# Récepteur StarFire™ 6000

Notes de mise à jour logicielle 19-2  
4.20K

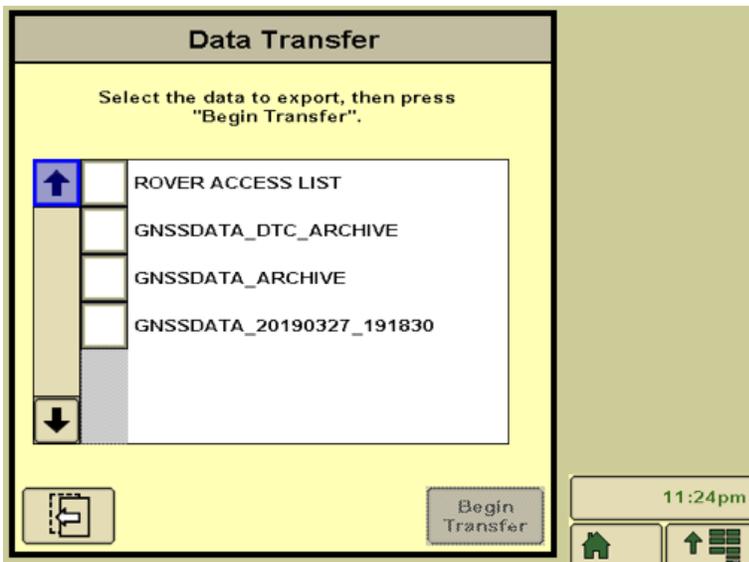
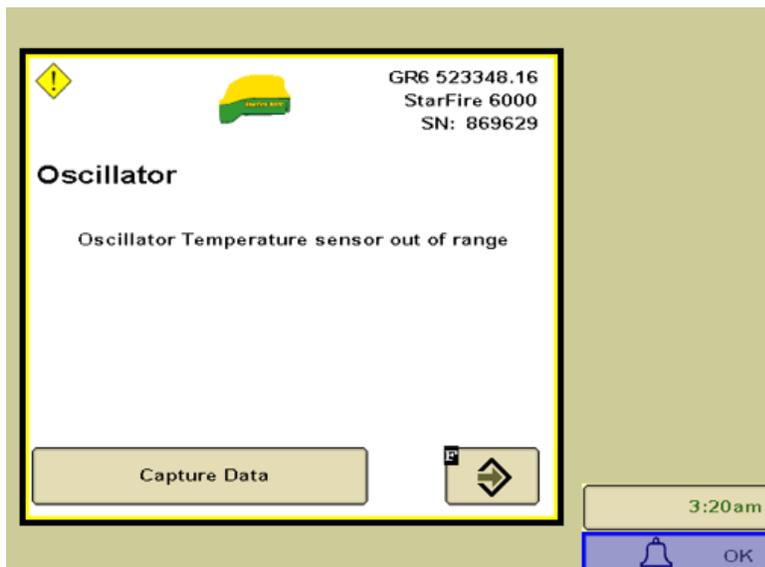
**Capture de données de priorité élevée** — Le récepteur StarFire™ 6000 ne charge pas automatiquement les données de certains codes de diagnostic. Lorsque les codes de diagnostic suivants sont déclenchés (GR6 841.07, 523348.12 et 629.12), le récepteur capture 15 minutes de données en arrière-plan. Le processus d'export de données existant s'applique toujours, mais un nouveau dossier est créé sous le nom GNSSDATA\_DTC\_ARCHIVE. Il contient les données capturées automatiquement.

**Capture de données de priorité moyenne** — Le récepteur StarFire™ 6000 fournit à présent à l'utilisateur la possibilité de capturer des données pour certains codes de diagnostic. Lorsque les codes de diagnostics suivants sont déclenchés (GR6 523348.16 et 523348.07), une option du masquage d'alarme permet de capturer des données.
